**Objet :** BERCHEM-SAINT-AGATHE. Cité Moderne. Place de l'Initiative, 1-5 et rue de la Gérance, 2-8 (arch. V. BOURGEOIS, 1922-24)

Demande de permis unique portant sur la restauration des façades et des toitures, la rénovation et la transformation des intérieurs et le réaménagement des abords (voir aussi l'avis de principe du 11/03/2020).

**Avis conforme de la CRMS**

Reconstitution des porches latéraux et terrasses arrière - à l'exception des points rouges où le châssis sera avancé dans la terrasse en façade arrière (extr. de la demande de permis)

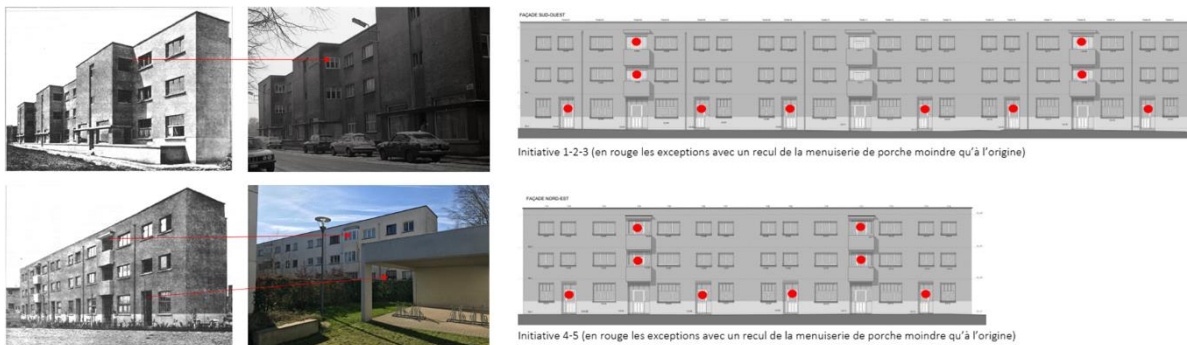
- Concernant la **réouverture des baies latérales des porches avant et des terrasses arrières** : afin de retrouver la rythmique originelle des façades - comme annoncé dans la demande d'avis de principe-, il est maintenant précisé exactement là où les menuiseries seront replacées à leur emplacement originel et là où la superficie des terrasses arrières sera adaptée, au détriment de la profondeur du balcon. Concrètement, pour l'immeuble *Gérance*, la reconstitution complète des reculs d'origine des porches et terrasses est prévue. Pour *Initiative, 1-2-3 et 4-5*, la reconstitution complète des balcons latéraux sera réalisée en façade avant. Les seules exceptions prévues se situent, selon une logique symétrique, dans les façades arrières de ces deux immeubles, où les menuiseries seront avancées dans le balcon.

Ici, adaptation pour les porches sous balcon, le même principe est proposé pour les porches secondaires (une seule allège) (extr. de la demande de permis)

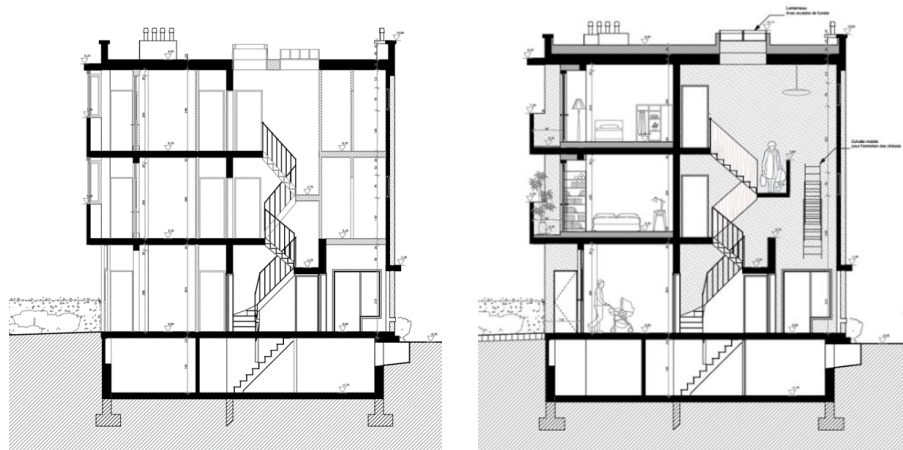
- Concernant l'adaptation des menuiseries des porches arrière au RDC (porches sous balcon & porches secondaires) : afin de garantir l'accès de tous à ces appartements, il est proposé d'agrandir la largeur de la porte en diminuant la largeur des allèges maçonnées, au lieu du remplacement des allèges par un châssis adapté. La proposition ci-dessous compare la situation d'origine, la solution mise en place rue du Grand Air, la solution proposée aujourd'hui et la proposition (refusée) émise dans la demande d'avis de principe.

Vue ancienne d'un immeuble de type K avec ses aménagements paysagers (portillons, peupliers, troènes, aubépines) et proposition de végétalisation des courettes (extr. de la demande de permis)

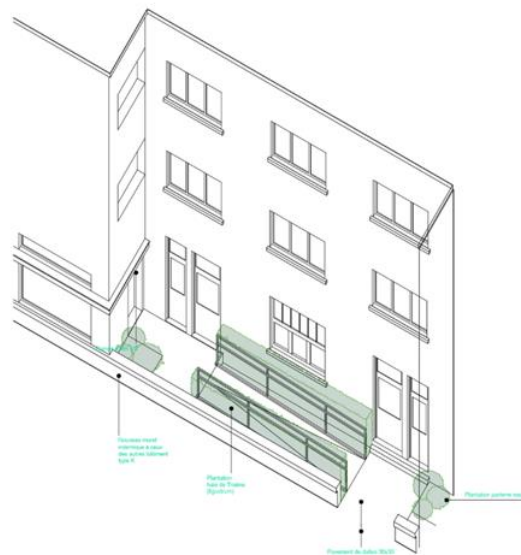
- Végétalisation des courettes : actuellement minéralisées (dalles de béton 30/30), ces courettes devaient – selon l’avant-projet d’origine mais non réalisé apparemment – être végétalisées. Afin de revaloriser ces espaces, il est proposé de les aménager dans l’esprit du plan originel, en utilisant la palette végétale d’époque : haie de troène, massifs de plantes d’ornementation (*spiraea*, *lonicera*, rosiers grimpants...) ponctués de pas japonais.

- concernant les massifs, éviter d’y intégrer des pas japonais prévus en dalle 30/30, leur fonctionnalité ne semblant pas indispensable sur de si petits espaces et leur stabilité mise en cause vu leur pose sur un simple lit de terre,

- soumettre à l’approbation de la DPC l’essence de bois ainsi que la teinte de finition des portillons d’accès à restituer,
- pour les courettes et cheminements, réaliser la fondation des dalles de béton 30/30 en prévoyant un empierrement de 15/20cm minimum et une pose sur 5cm de sable stabilisé à 150kg ainsi qu’un jointoiement réalisé au sable de Mol, afin de répondre aux diverses utilisations de ces espaces,
